OGGETTO : PNRR M2C4I2.2
REALIZZAZIONE DEL COLLETTORE DI SCARICO
DELLE ACQUE METEORICHE SCOLANTI
PROVENIENTI DALL'ABITATO DI CAMPI BISENZIO
CUP 81B22001210005

ELABORATO: INTEGRAZIONI - RELAZIONE GENERALE

PROGETTO DI FATTIBILITÀ TECNICO ECONOMICA

OGGETTO: [ID 2299] Conferenza dei servizi per l'approvazione del progetto di fattibilità tecnico-economica con contestuale variante ai sensi dell'art. 38 del D.Lgs. 36/2023 relativamente all'intervento denominato "*PNRR M2C4I2.2 - Realizzazione del collettore di scarico delle acque meteoriche scolanti provenienti dall'abitato di Campi Bisenzio - CUP C81B22001210005*". Proponente: Comune di Campi Bisenzio – **Richiesta di integrazioni.**

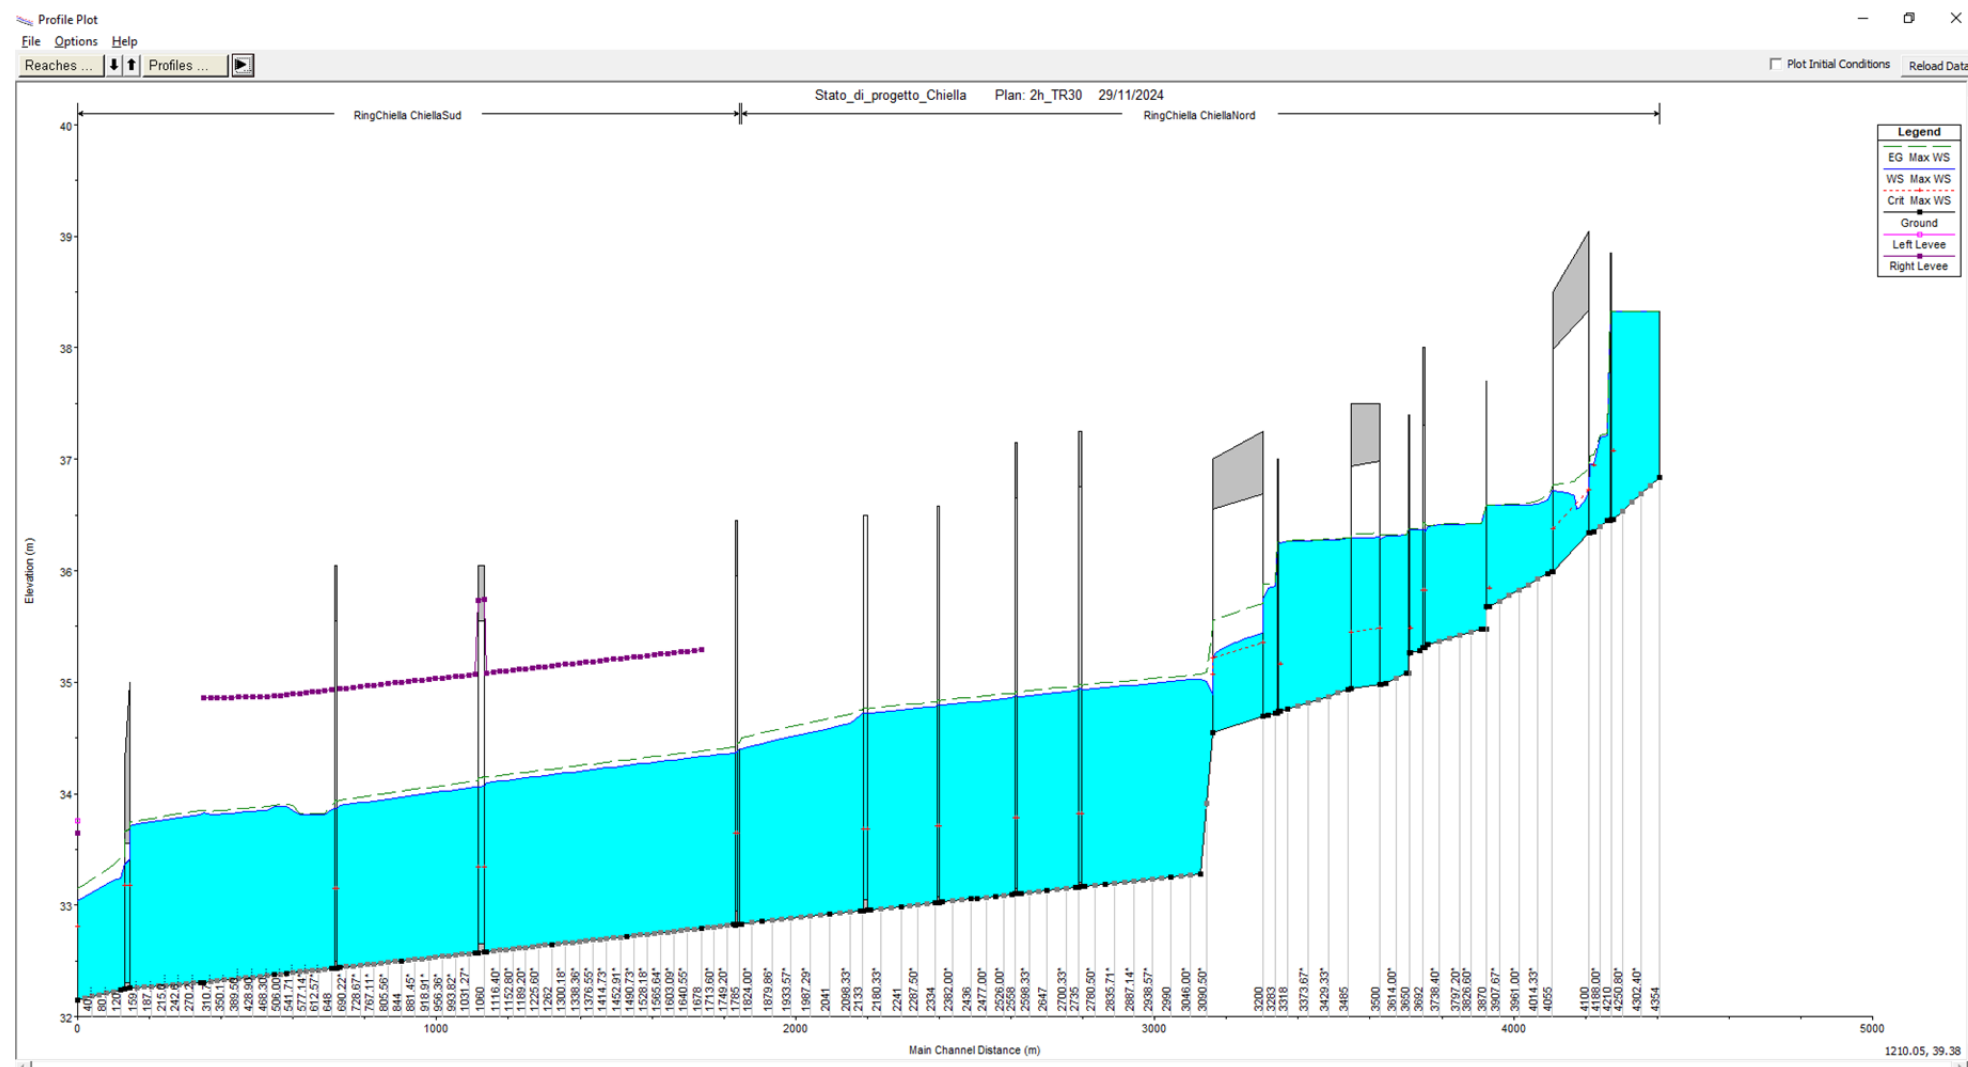
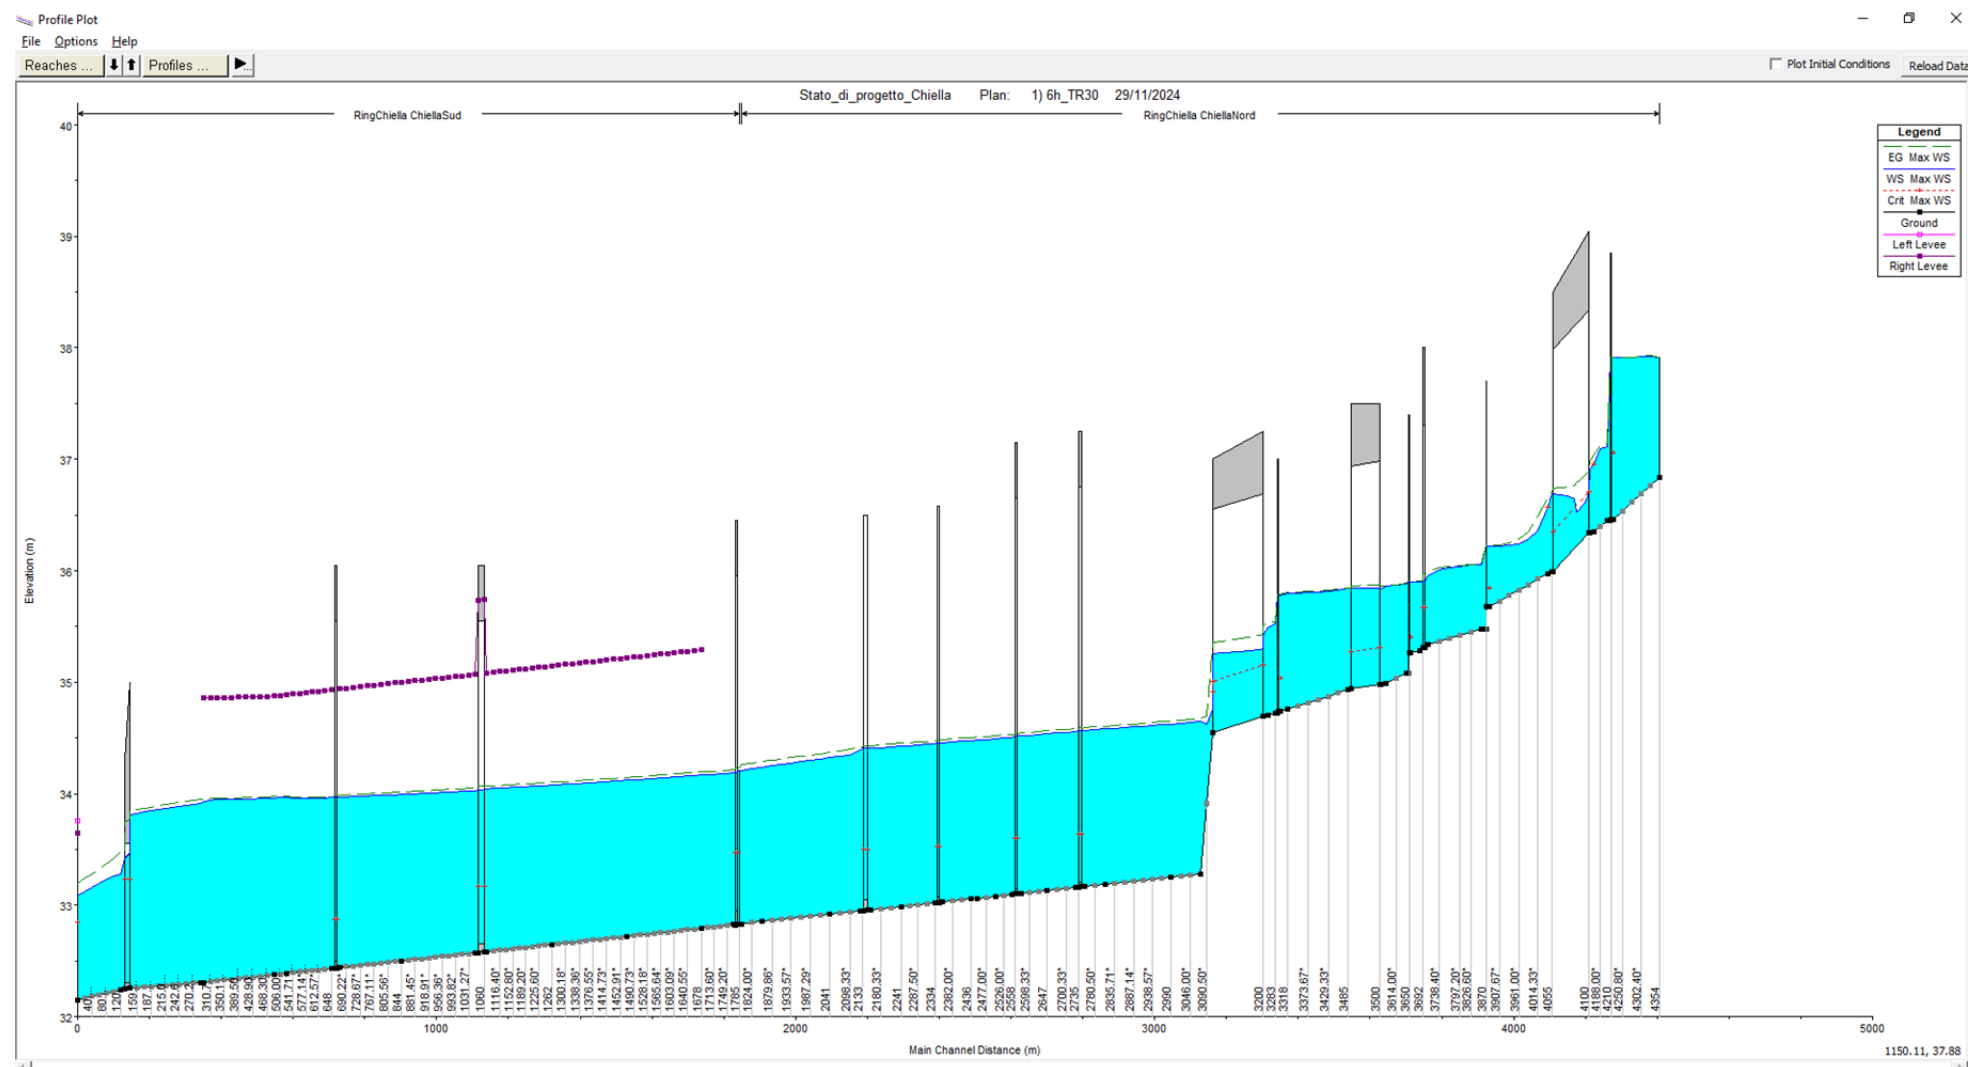
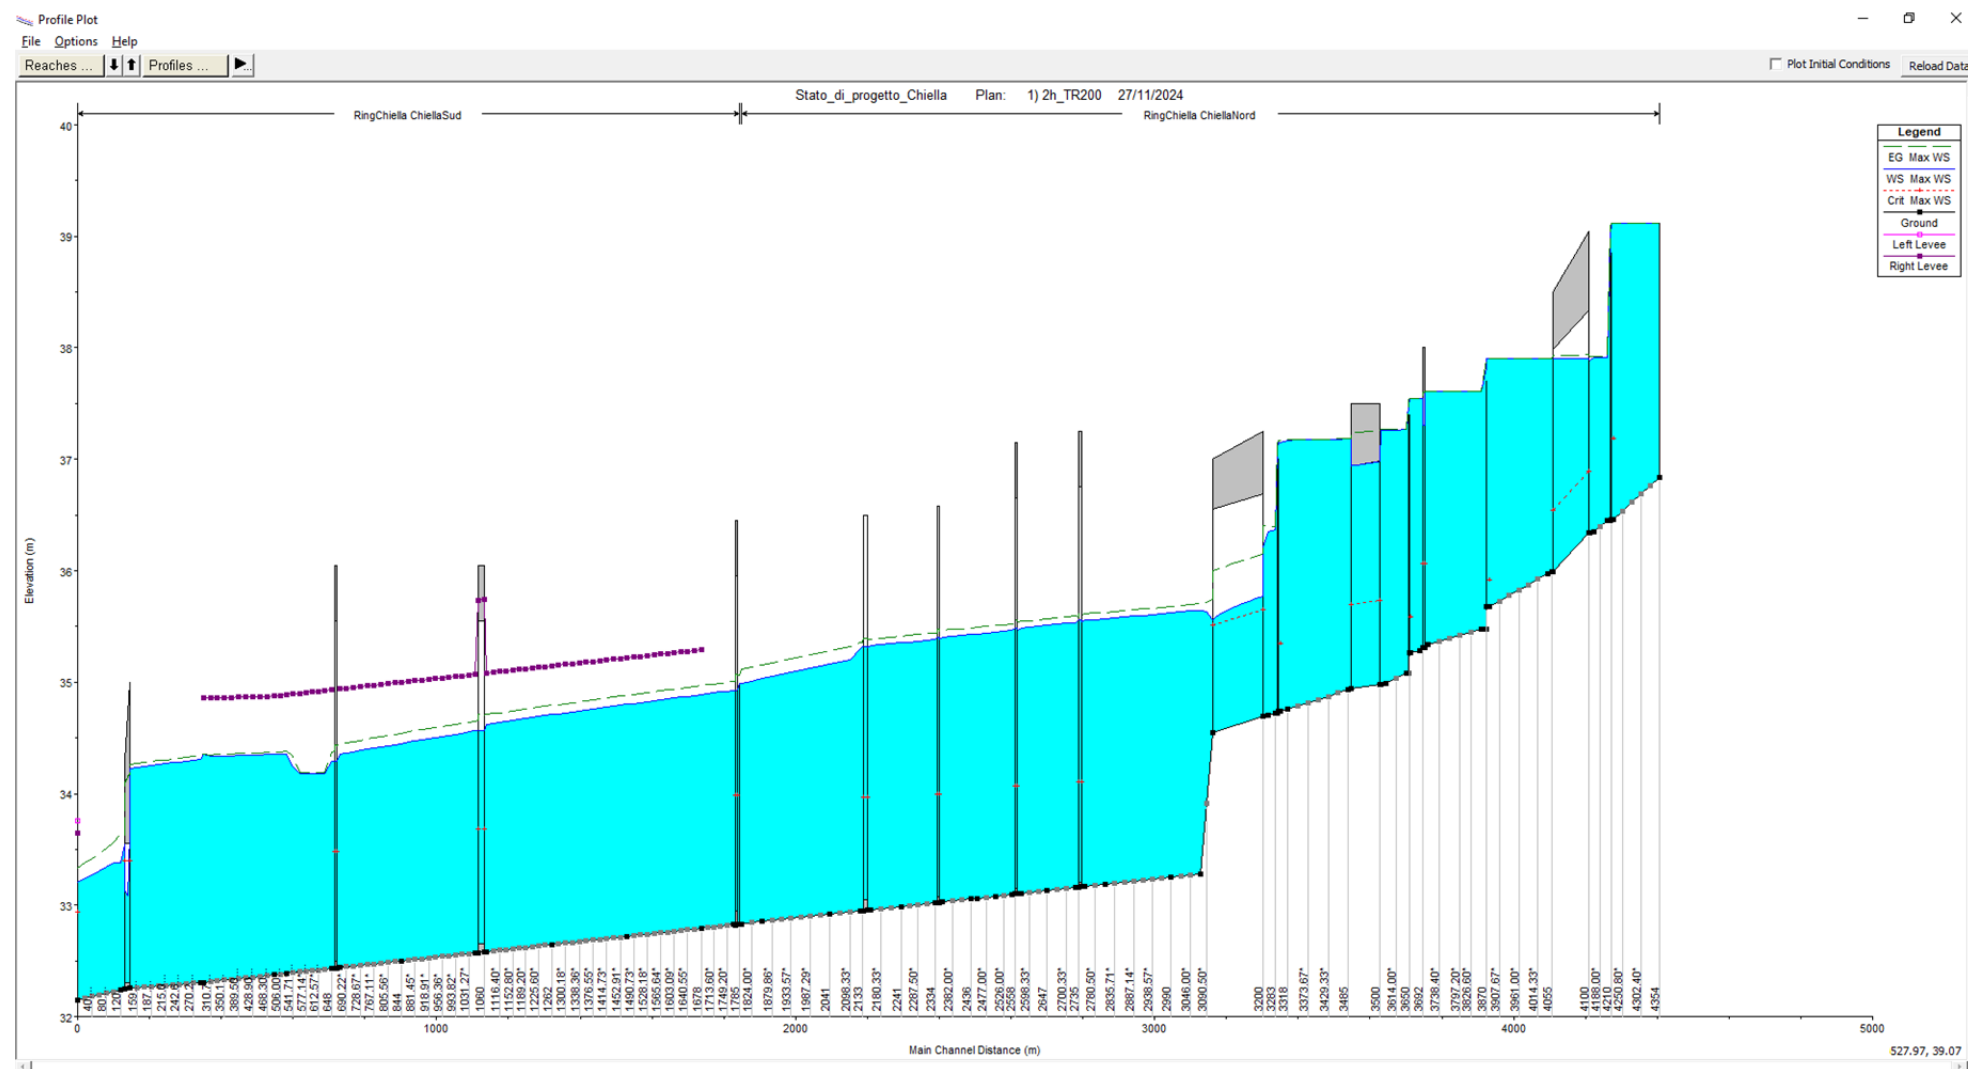
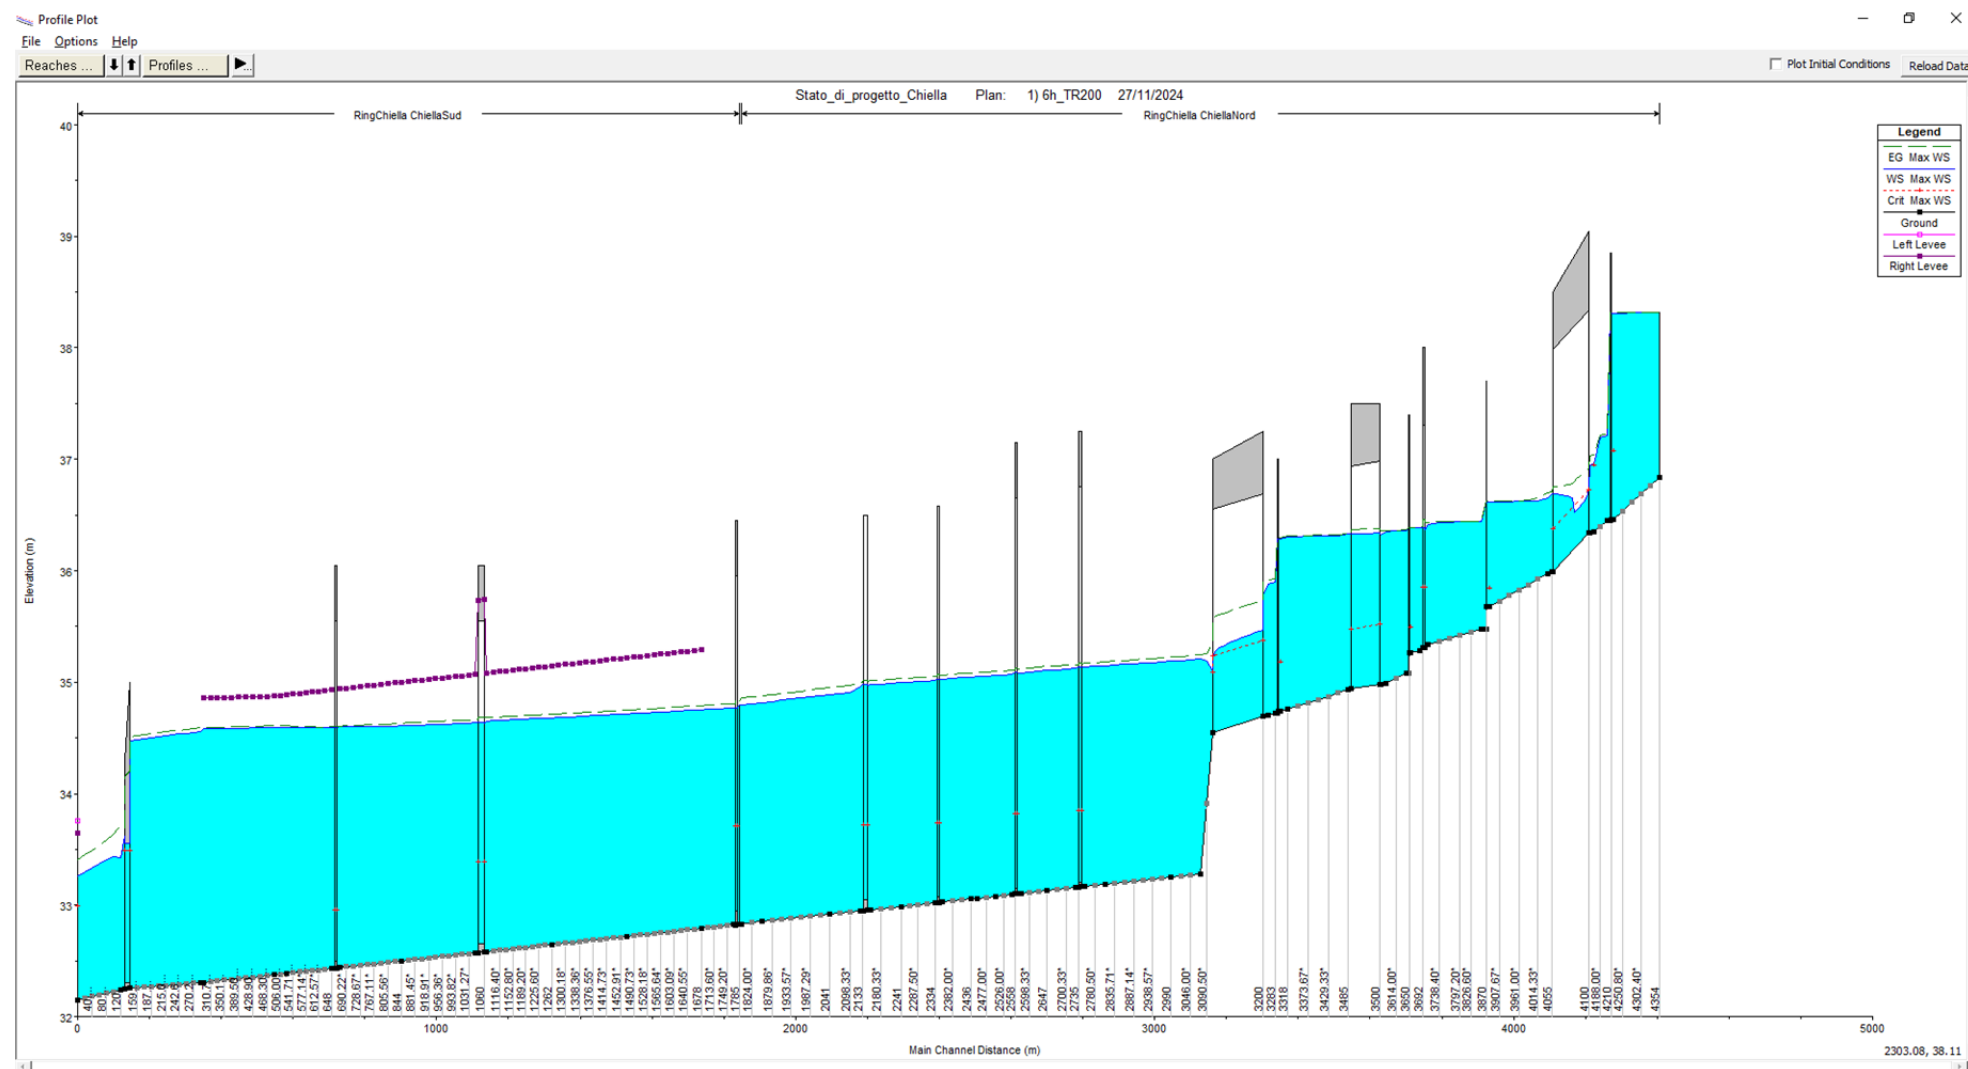
- a) consegna del modello di simulazione HEC RAS con plan dello stato attuale e di progetto per lo scenario critico Tr200 (come già richiesto dal Genio Civile nell'ambito della CdS con nota con prot. n. 0484910 del 10/09/2024), con file tabellari contenenti i valori idraulici nelle varie sezioni;
- b) planimetria della geometria dello stato attuale e di progetto del modello di simulazione HEC RAS;
- c) profili idraulici dello stato attuale e di progetto per vari tempi di ritorno e durata di pioggia;
- d) valutare l'opportunità di effettuare una schematizzazione del modello in 1D-2D.

Si precisa che l'intervento in progetto inizia dalla sezione 3090.50* la parte a monte è quella già realizzata come volume di compenso dei piani attuativi

Figura 31 – schema 3D della duna con suddivisione dei volumi

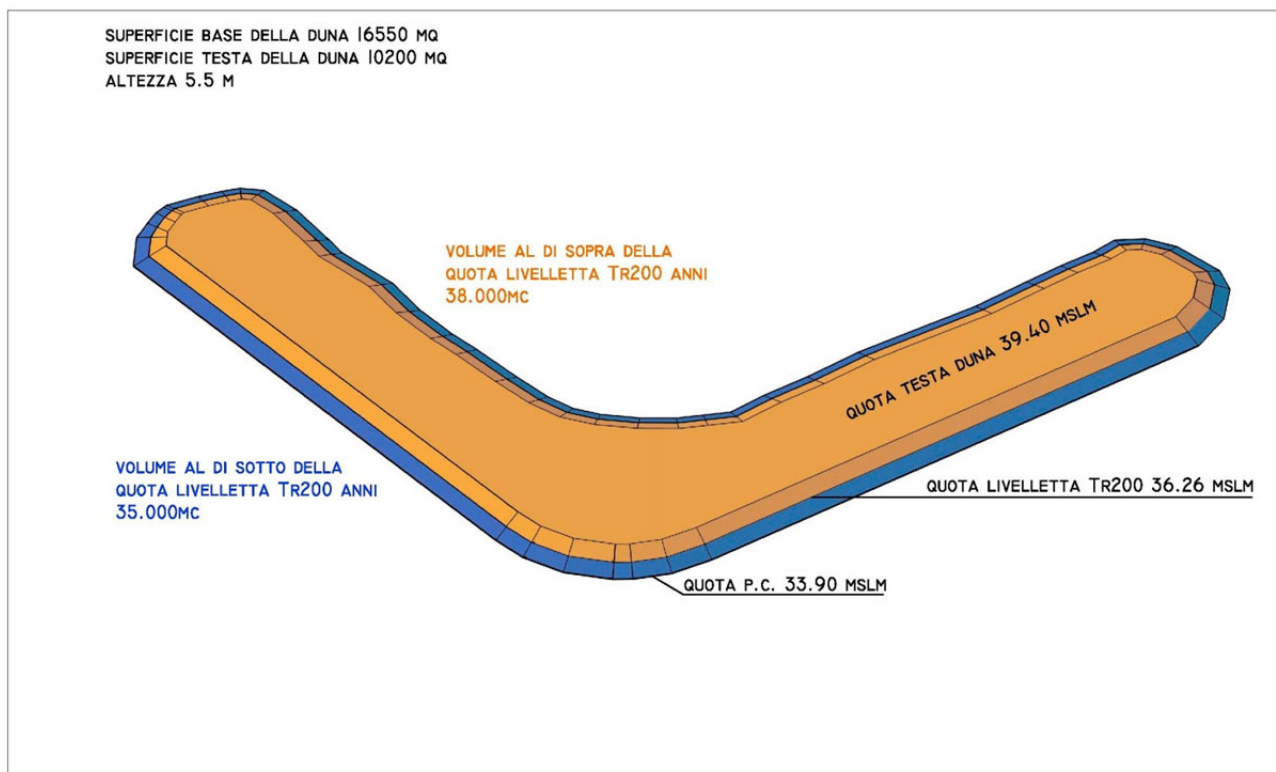
- a) definire i volumi costituenti l'invaso della cassa di laminazione, considerando anche la compensazione derivante dall'impermeabilizzazione e dai volumi sottratti all'esondazione della piattaforma stradale;
- b) nei tratti 3 e 4 estendere le sezioni trasversali al fine di comprendere il nuovo canale collettore, gli argini delle cassa (da un lato al lato opposto, al fine di poter vedere tutta la cassa), eventuali sistemazioni naturalistiche;
- c) indicare il livello della falda in corrispondenza delle aree di scavo;
- d) tavole di dettaglio dell'opera di sfioro e di scarico e dei percorsi e rampe di accesso per l'uso manutentivo;

la duna di schermatura ha un'altezza di 5.5 m dal piano campagna che è posto a 33.90 m slm mentre la livelletta duecentennale è posta a quota 36.26 m slm ovvero a circa 2.36 m al di sopra del p.c. i volumi saranno pertanto distribuiti secondo la figura riportata sotto:

I volumi complessivi ricostruiti sotto la livelletta risulteranno pertanto pari a circa 86000 mc ovvero lo scavo iniziale di 116930 mc meno il compenso di 30.000 mc.
